### リコールの届け出に伴う建設機械の事故防止について

1. 届 出 日 平成17年1月20日
2. 届 出 者 (株)タダノ
3. 通 称 名 CREVO300
4. 型 式 TR301
5. 不具合の部位 動力伝達装置
6. 詳 細 <http://www.mlit.go.jp/jidosha/recall/recall05/01/recall01-201.html>

改善箇所説明図

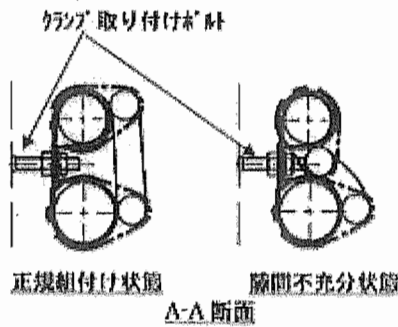
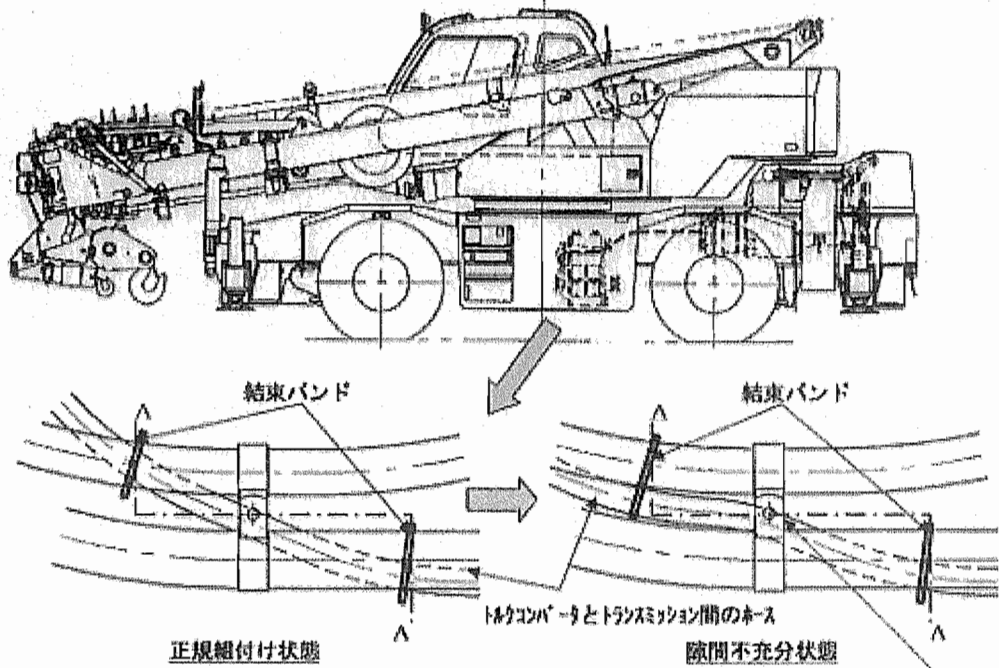
**基準不適合発生箇所**  
 トルクコンバータとトランスミッション間のホースを固定する結束バンドの取り付けが不適切なため、当該ホースと作業装置用ホースを固定するクランプ取り付けボルト間の隙間が不十分なものがある。そのため、車両の振動等によりホースとボルトが接触し、ホース表面が磨耗して穴が空いてオイルが漏れ、最悪の場合、トルクコンバータ油圧管線が壊れるとともに、走行不能となるおそれがある。

全車両、当該部分に保護材を巻いたホースに交換するとともに、結束バンドを追加し、ホースとクランプ取り付けボルト間の隙間を確保する。
